再処理施設、廃棄物管理施設、MOX燃料加工施設
敷地周辺陸域の活断層評価について
(出戸西方断層の北端・南端評価に係るコメント回答)

令和元年12月20日

日本原燃株式会社

出戸西方断層の北端・南端評価に係るコメント内容一覧(1/3)

① 変動地形調査結果(赤色立体地図/文献の活断層図と当社のリニアメント・変動地形の重ね図)拡大図2/6範囲

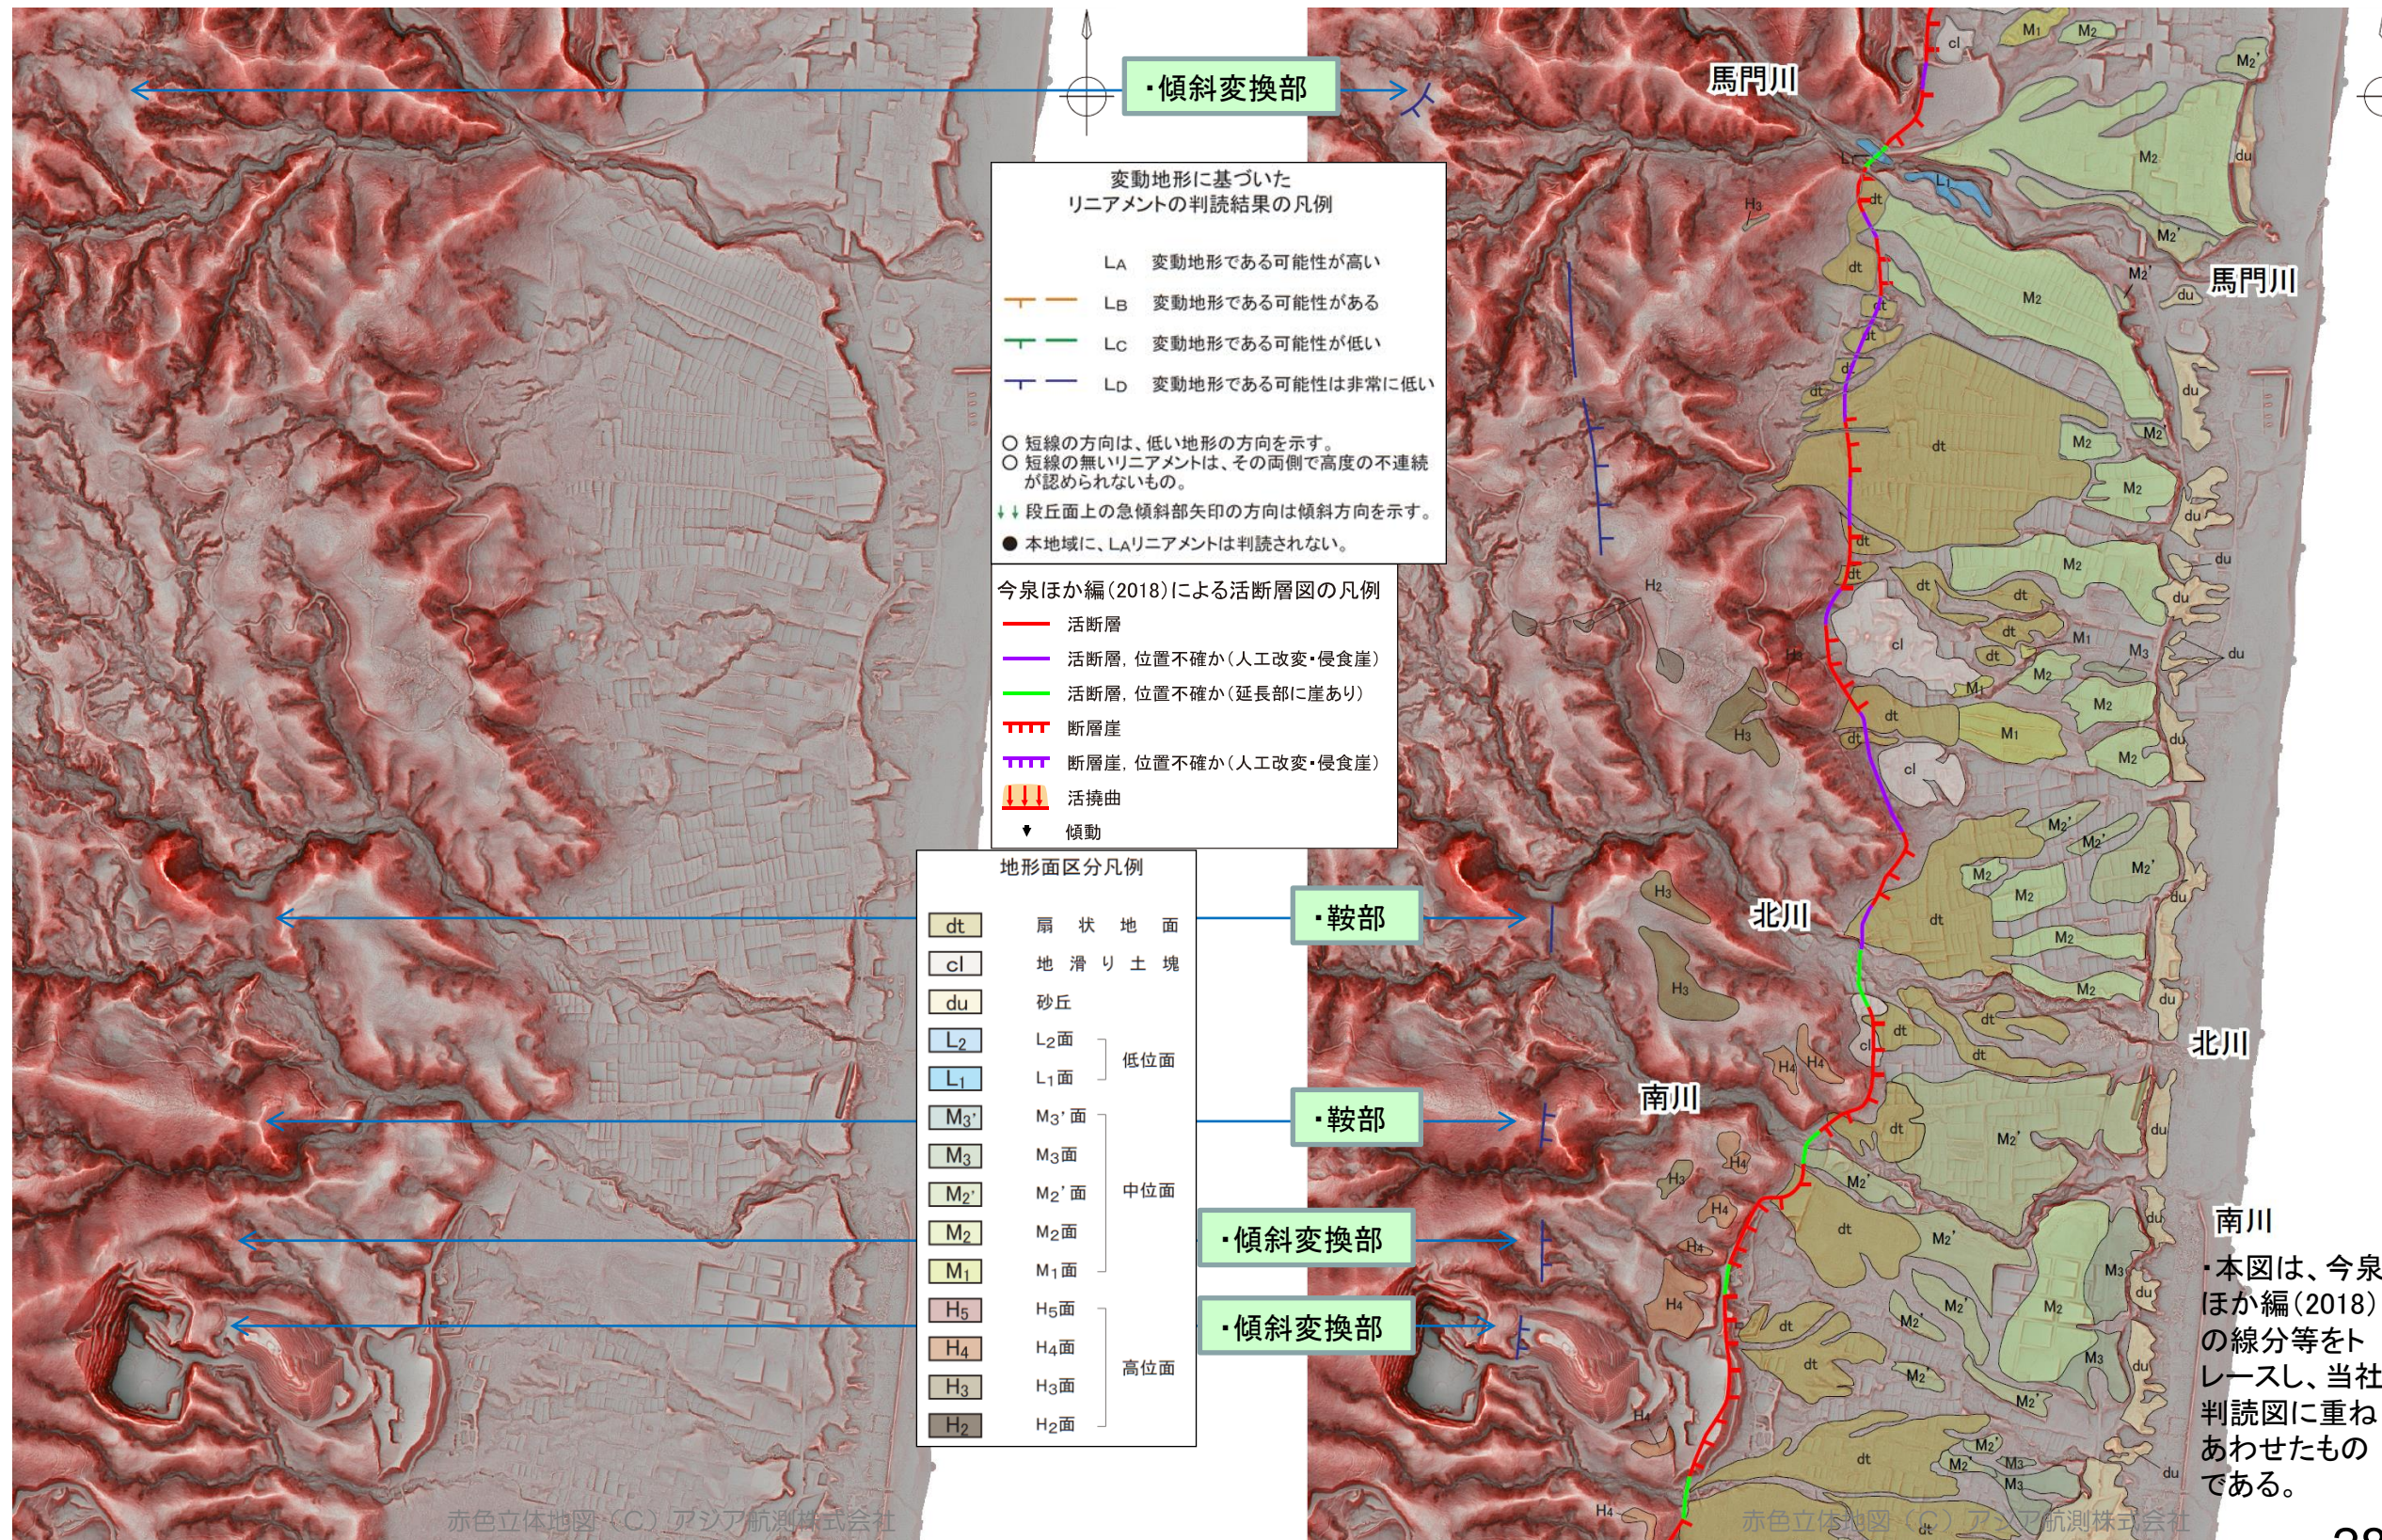
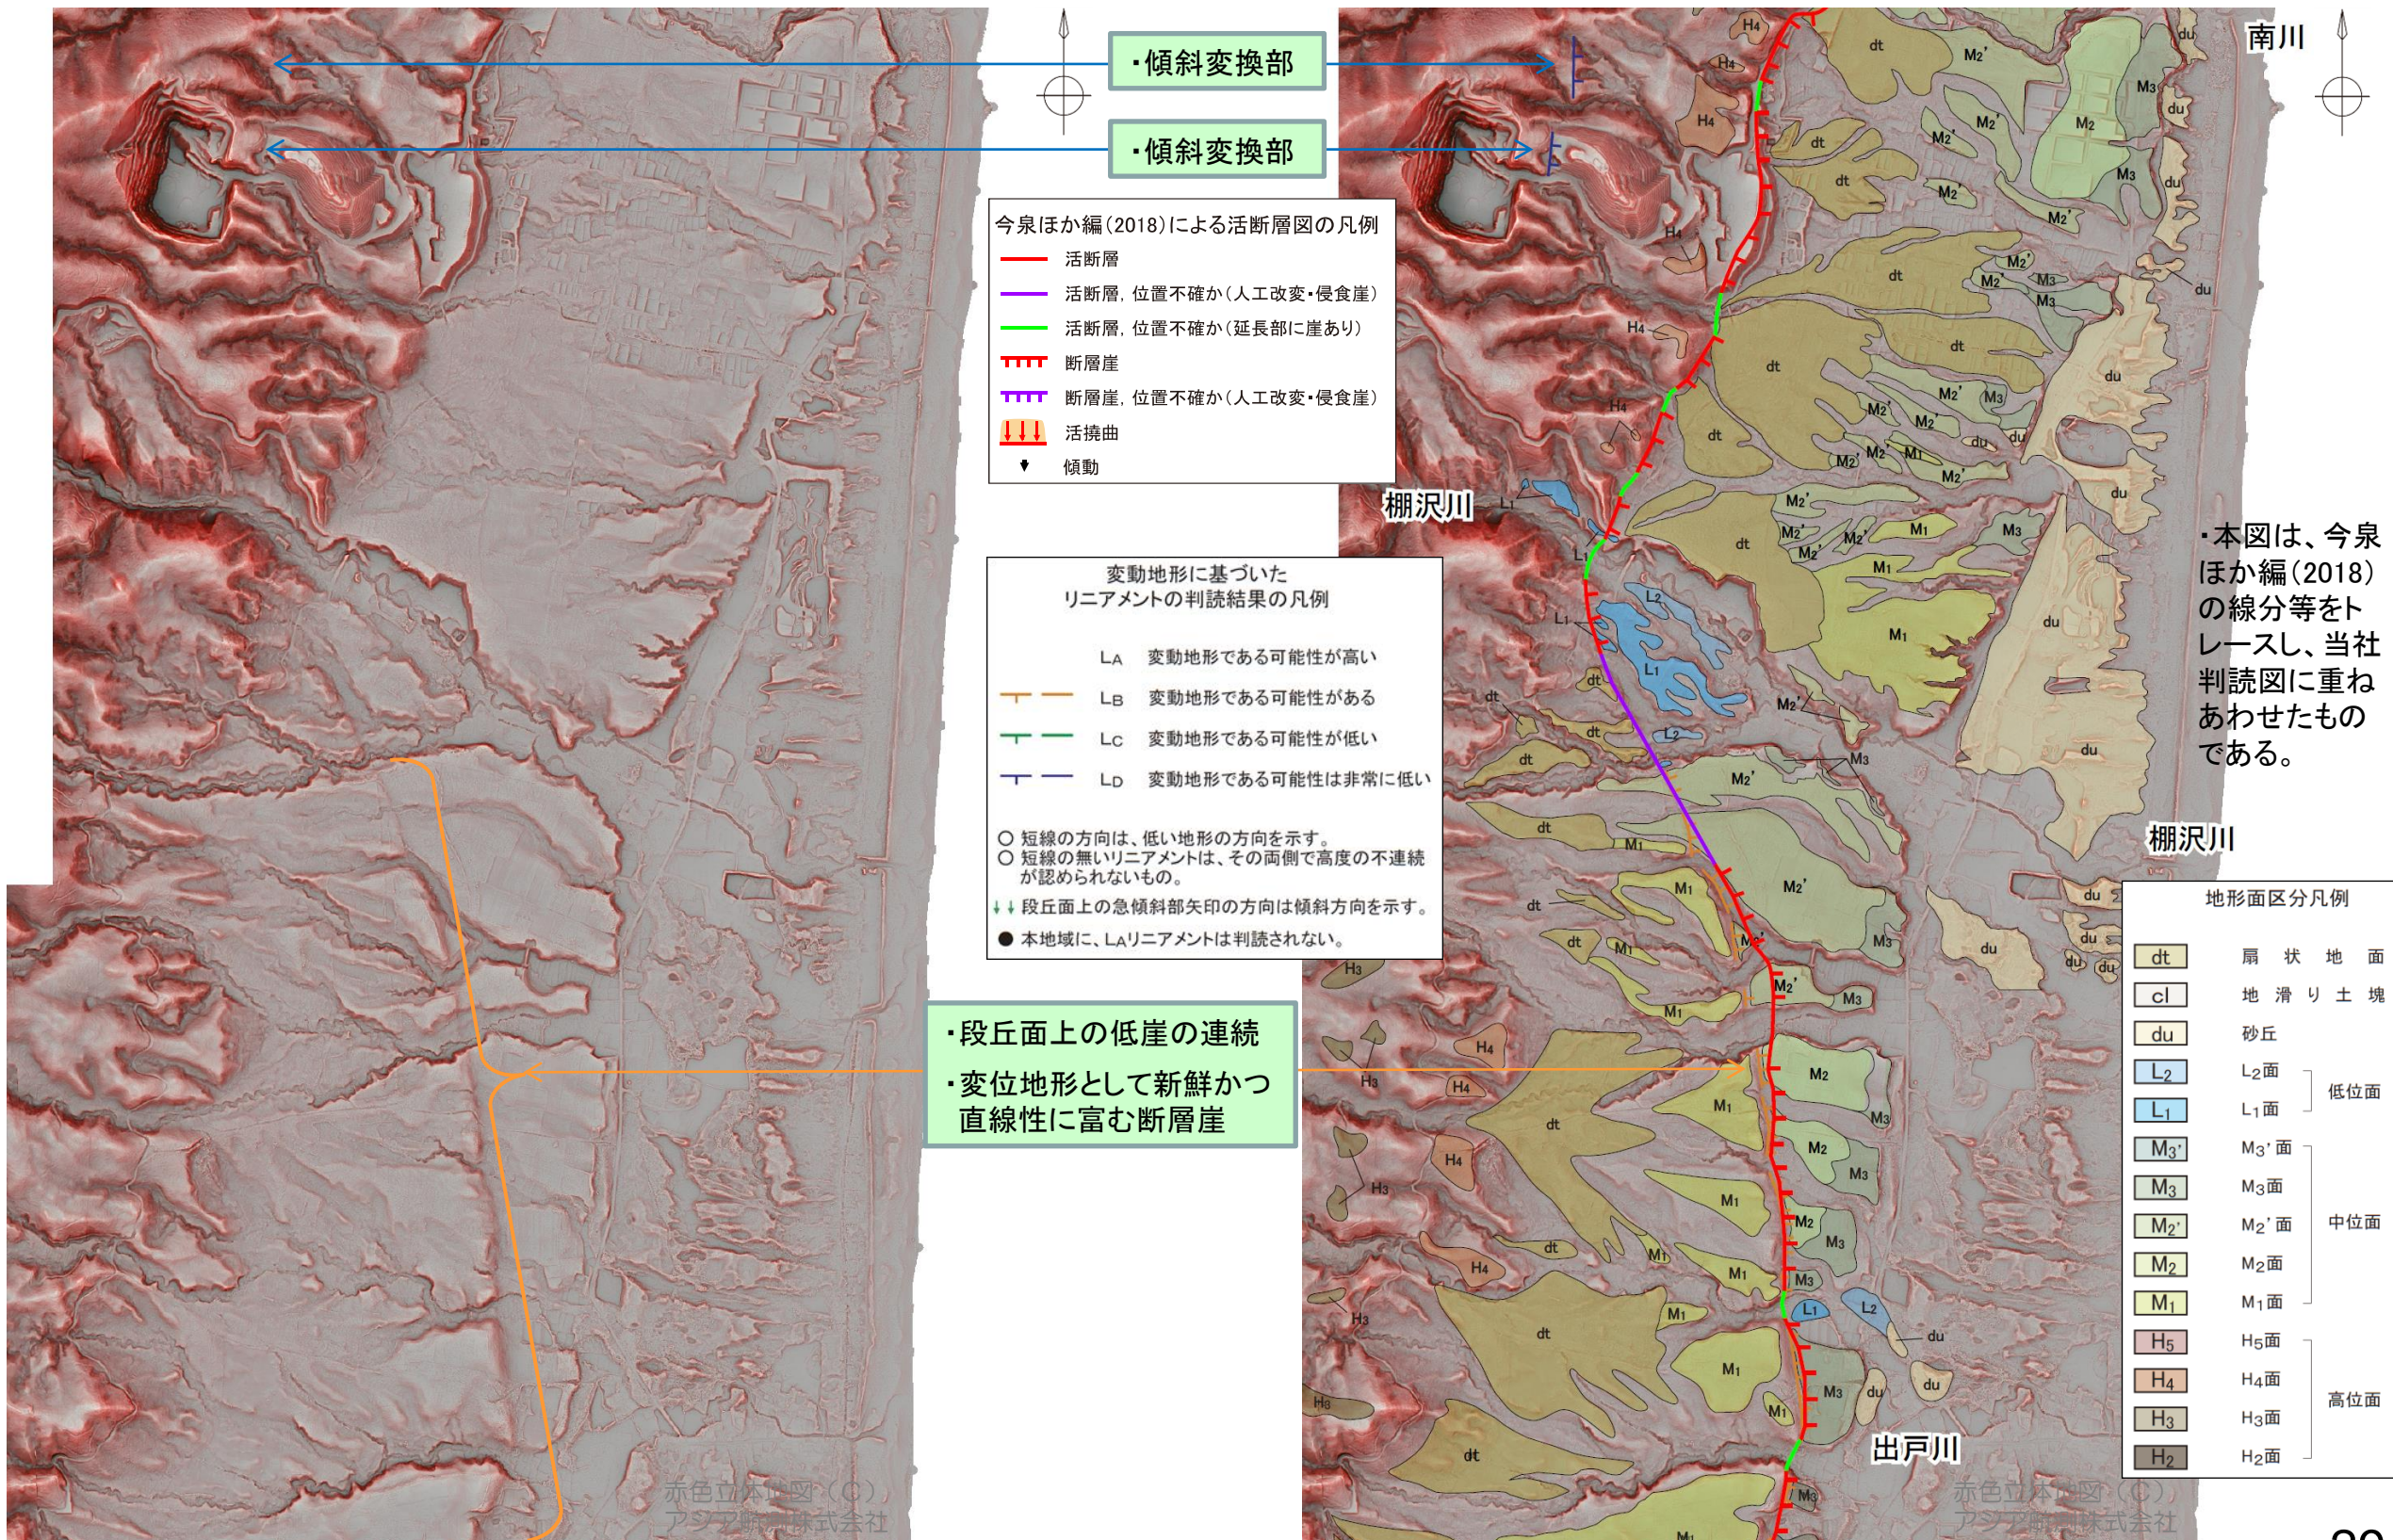
出戸西方断層		No.	コメント内容	資料番号 ／掲載頁
北端	地形	1	・出戸西方断層北端の調査結果の説明時に使用した、赤色立体地図を審査会合資料に掲載すること。	第2回 現地調査 資料1-1 26～34頁
